Informações importantes — Dell OptiPlex 790/990

Placa de sistema

Remoção do dissipador de calor

Figura 2. Placa de sistema com o sensor térmico e o dissipador de calor removidos

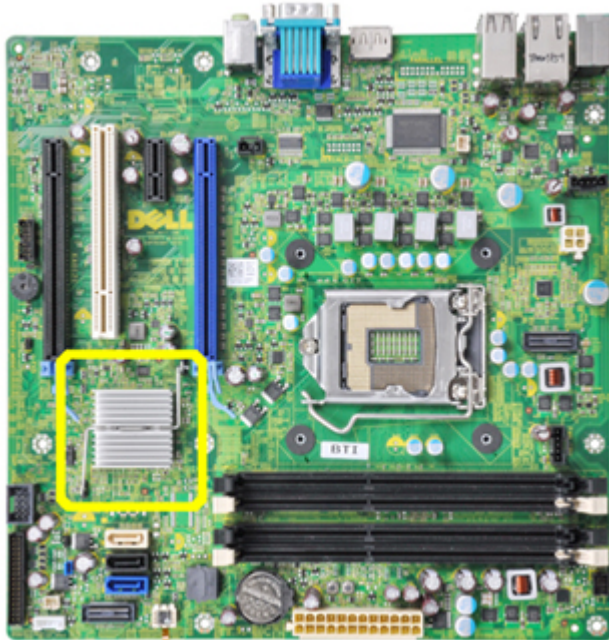
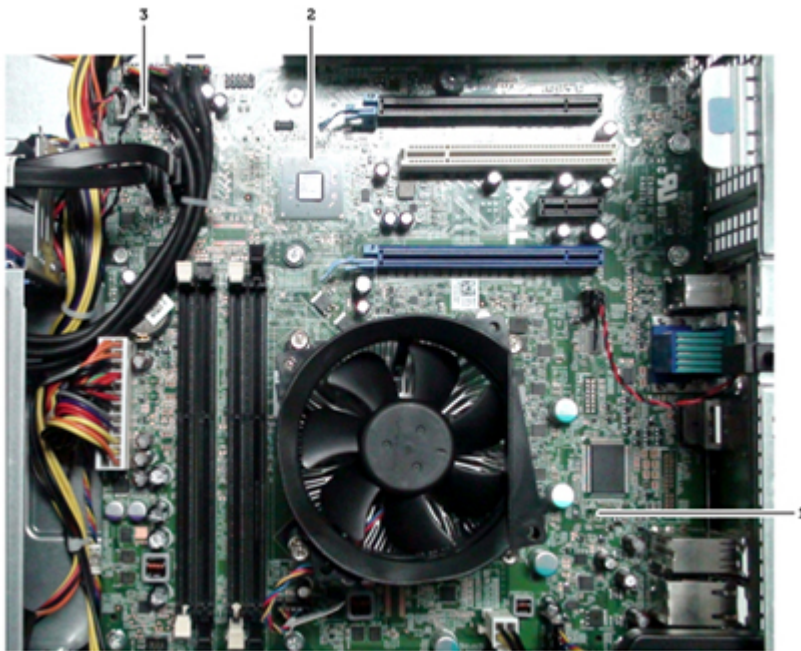
Os computadores Dell OptiPlex 790/990 agora são fornecidos com uma nova placa de sistema sem os seguintes componentes:

- Dissipador de calor
- Sensor térmico da fonte de alimentação (somente o chassi do modelo Desktop)

A imagem a seguir mostra uma versão anterior da placa de sistema fornecida com o dissipador de calor.

Todas as placas de sistemas fornecidas com a versão A11 ou posterior **NÃO** conterão o dissipador de calor.

O sensor térmico da fonte de alimentação é removido apenas do chassi do modelo desktop.

1. conector 1 e cabo do sensor térmico removidos
2. dissipador de calor do chipset removido
3. conector 2 do sensor térmico

NOTA: Se você substituiu a sua placa de sistema por uma nova para o chassi do modelo Desktop, certifique-se sempre de que a versão do BIOS é a A11 ou posterior.

ATENÇÃO: Se você não atualizar o BIOS, poderá receber a mensagem de erro **Alert! Chipset heat sink not detected (Alerta! Dissipador de calor do chipset não detectado)** durante o teste automático de ligação (POST).
